福島第一原子力発電所 特定原子力施設に係る実施計画変更比較表（第Ⅲ章 第３編 2.2.2 敷地内各施設からの直接線ならびにスカイシャイン線による実効線量）

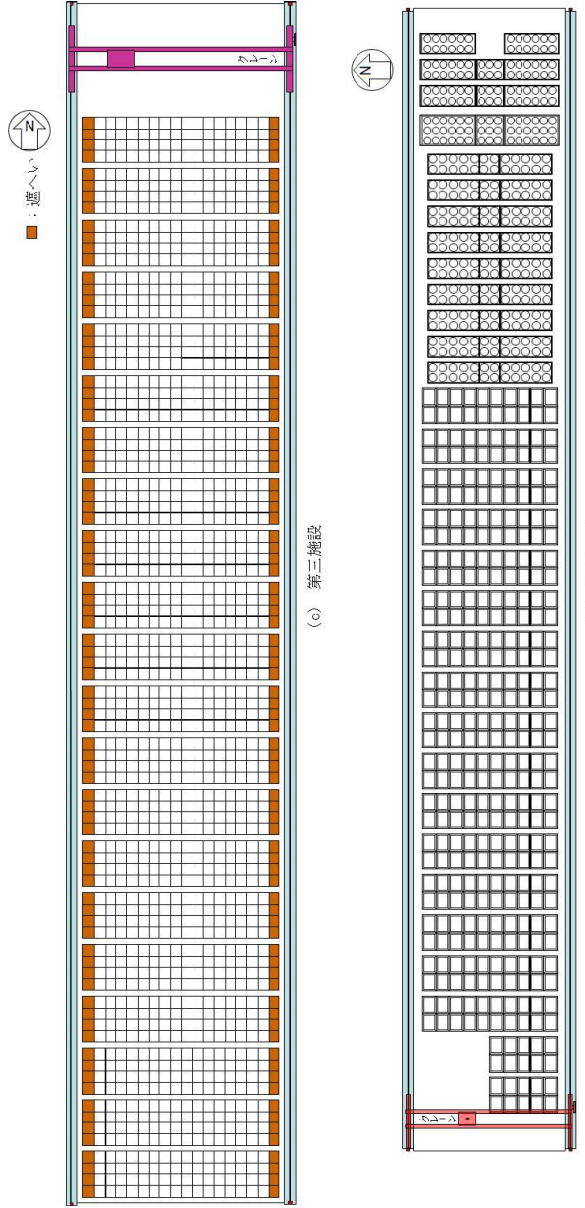
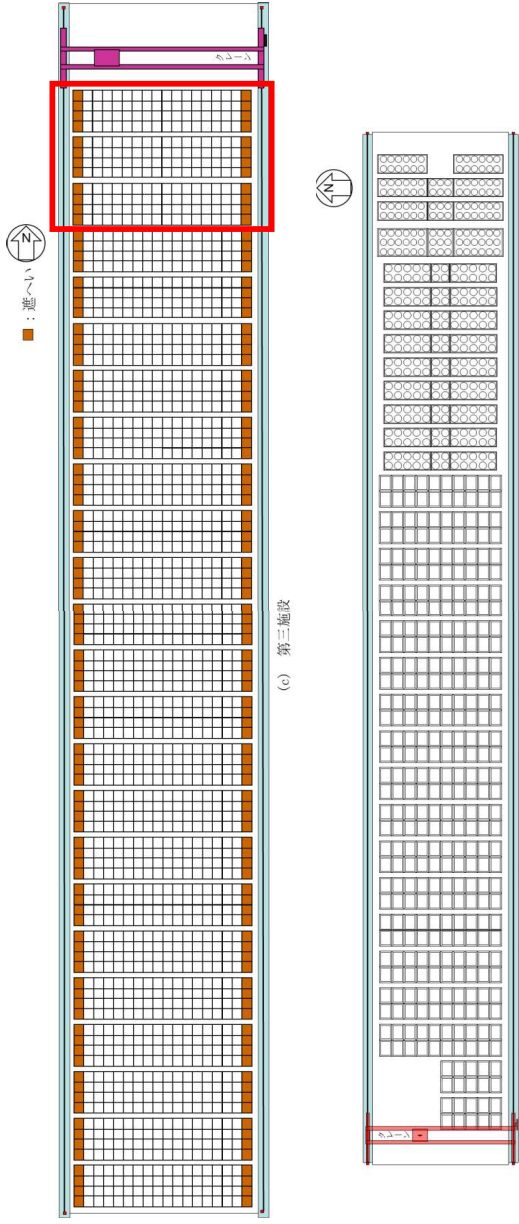
変 更 前		変 更 後		変 更 理 由
添付資料－2		添付資料－2		
（中略） 主要設備概要図  (c) 第二施設 (d) 第四施設 図－5 使用済セシウム吸着塔一時保管施設概要図（2／2）		（中略） 主要設備概要図  (c) 第三施設 (d) 第四施設 図－5 使用済セシウム吸着塔一時保管施設概要図（2／2）		H I C 格納用ボックスカルバート保管体数の変更に伴う図面更新
（中略）		（中略）

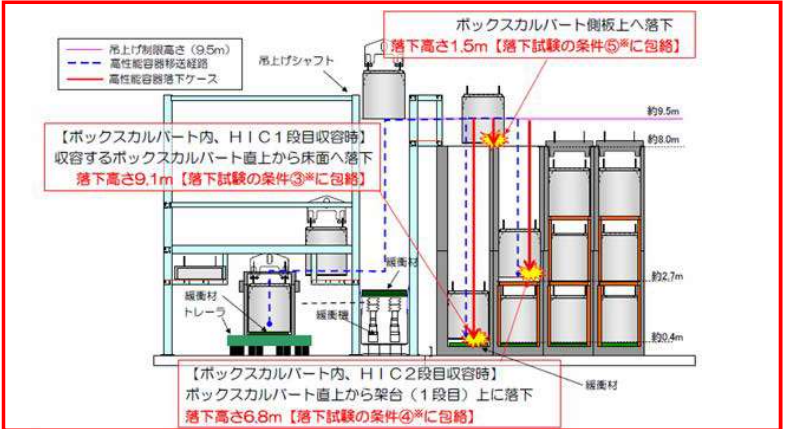
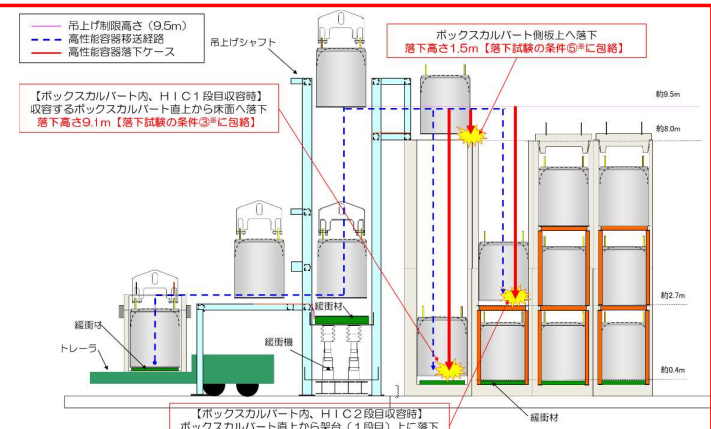
変 更 前	変 更 後	変 更 理 由
添付資料－1 2 使用済セシウム吸着塔一時保管施設（第三施設） (中略) 2. 基本設計 2.1 設計概要 本施設はHICを取扱うための橋形クレーン、遮へい機能を有する蓋付きコンクリート製ボックスカルバート等により構成し、本施設におけるHICの貯蔵体数は4032基（3段積×4列×16行×21ブロック）とする(図1)。 なお、万一のHIC落下破損による漏えい時にHICを移設して漏えい物の回収等を行えるよう、十分な移設スペースを第二施設及び第三施設に確保する。 また、設置エリアを図2に示す。 1ブロック：3段積×4列×16行 第三施設（平面図） (中略) 図1 第三施設概要 (中略)	添付資料－1 2 使用済セシウム吸着塔一時保管施設（第三施設） (中略) 2. 基本設計 2.1 設計概要 本施設はHICを取扱うための橋形クレーン、遮へい機能を有する蓋付きコンクリート製ボックスカルバート等により構成し、本施設におけるHICの貯蔵体数は4608基（3段積×4列×16行×24ブロック）とする(図1)。 なお、万一のHIC落下破損による漏えい時にHICを移設して漏えい物の回収等を行えるよう、十分な移設スペースを第二施設及び第三施設に確保する。 また、設置エリアを図2に示す。 1ブロック：3段積×4列×16行 第三施設（平面図） (中略) 図1 第三施設概要 (中略)	H I C 格納用ボックスカルバート保管体数の変更 H I C 格納用ボックスカルバート保管体数の変更に伴う図面更新

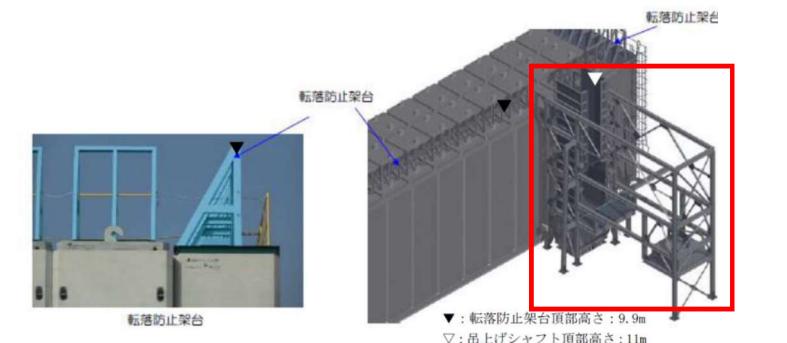
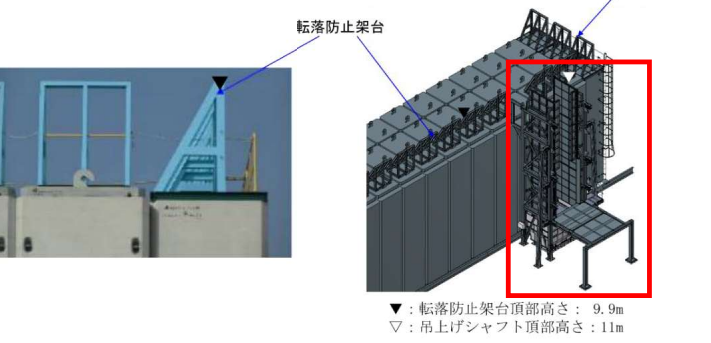
変更前	変更後	変更理由
2.2 設計方針 (中略) 2.2.1 移送中の落下を想定した HIC の健全性確認 (中略)  ※ 落下試験条件及び結果の詳細は、Ⅱ-2-16-1 添付資料 5 別添-4 参照 図 3 第三施設における HIC 移送中の落下を想定した HIC の健全性確認	2.2 設計方針 (中略) 2.2.1 移送中の落下を想定した HIC の健全性確認 (中略)  ※ 落下試験条件及び結果の詳細は、Ⅱ-2-16-1 添付資料 5 別添-4 参照 図 3 第三施設における HIC 移送中の落下を想定した HIC の健全性確認	吊上げシャフト改造ならびに 新設に伴う図面更新
 ▼：転落防止架台頂部高さ：9.9m ▽：吊上げシャフト頂部高さ：11m 図 4 転落防止架台	 ▼：転落防止架台頂部高さ：9.9m ▽：吊上げシャフト頂部高さ：11m 図 4 転落防止架台	吊上げシャフト改造ならびに 新設に伴う図面更新

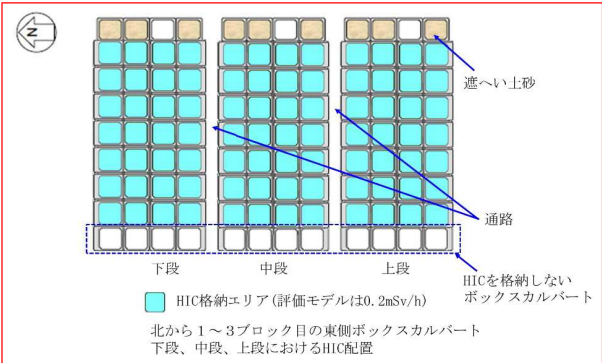
変 更 前	変 更 後	変 更 理 由
2.2.2 漏えい発生防止，拡大防止，検知機能 （中略） 格納中の HIC からの漏えい検出については、HIC1 基の全量漏えいにおいて漏えいを検出できるよう、漏えい検出装置を設置する（図 7）。漏えいを検出した場合には、免震重要棟集中監視室等に警報を発し、適切な対応を図る。  1. ● は漏えい検出器を示す。 2. [Red Box] は検出範囲を示す。 図 7 漏えい検出器設置図 （中略）	2.2.2 漏えい発生防止，拡大防止，検知機能 （中略） 格納中の HIC からの漏えい検出については、HIC1 基の全量漏えいにおいて漏えいを検出できるよう、漏えい検出装置を設置する（図 7）。漏えいを検出した場合には、免震重要棟集中監視室等に警報を発し、適切な対応を図る。  1. ● は漏えい検出器を示す。 2. [Red Box] は検出範囲を示す。 図 7 漏えい検出器設置図 （中略）	H I C 格納用ボックスカルバート保管体数の変更に伴う図面更新
